**Avis de la Mission Régionale d'Autorité environnementale
de Bourgogne-Franche-Comté
sur le projet éolien de Béon
sur la commune de Béon (89)**

N °BFC-2021-2904

Localisation des installations du projet (cf. p.272 de l'étude d'impact)

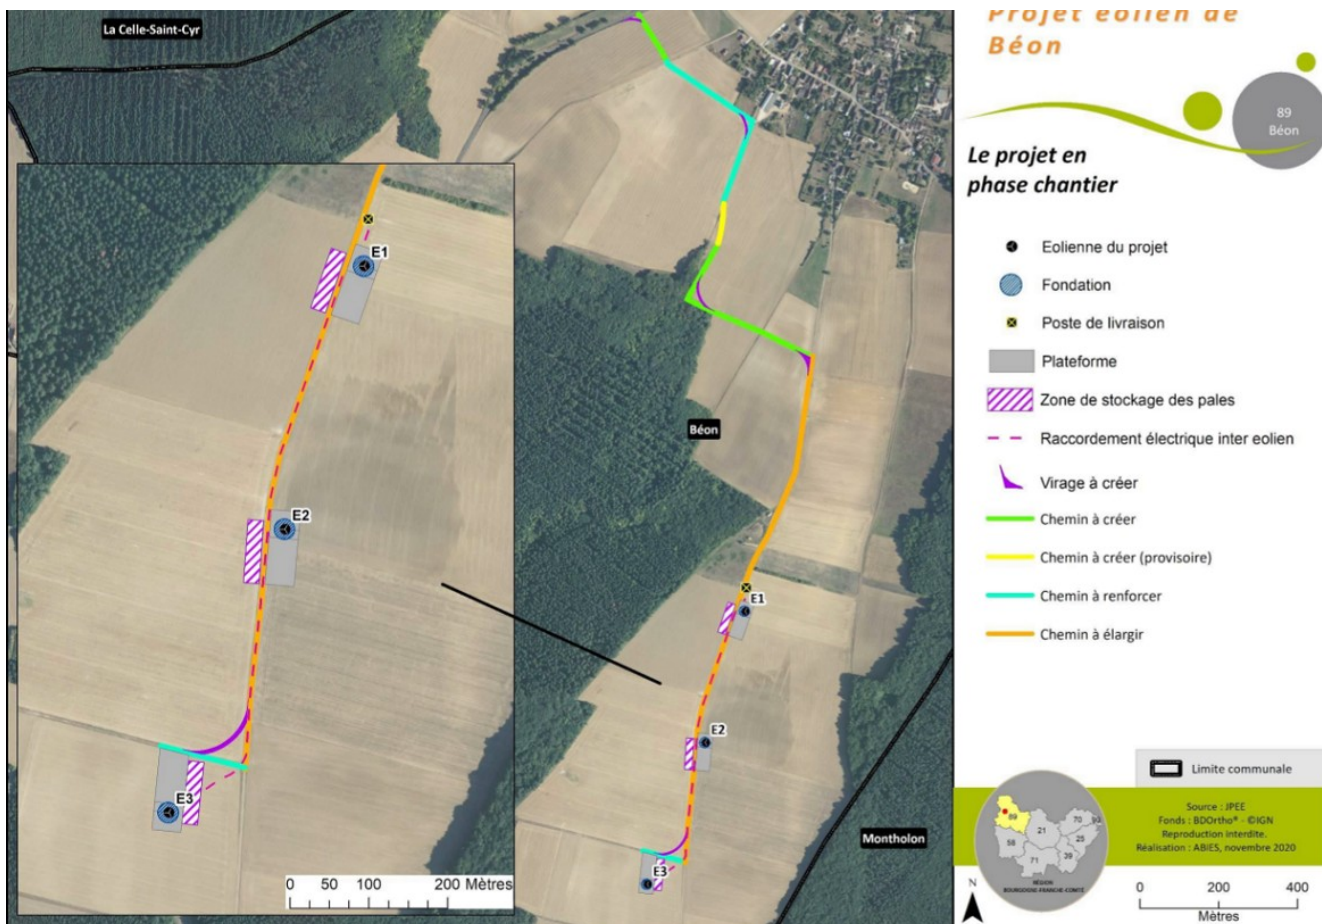
La ZIP retenue dans l'étude d'impact se focalise sur le secteur d'implantation des éoliennes et ne couvre pas les voies d'accès au nord des éoliennes. Pour le volet écologique, la ZIP considérée est sensiblement plus large que celle finalement retenue et comporte une seconde entité à environ 630 m au sud. **Pour une meilleure lisibilité, la MRAe recommande d'harmoniser la définition de la ZIP dans l'étude d'impact et d'y intégrer dans la partie nord les voies d'accès créées ou confortées.**
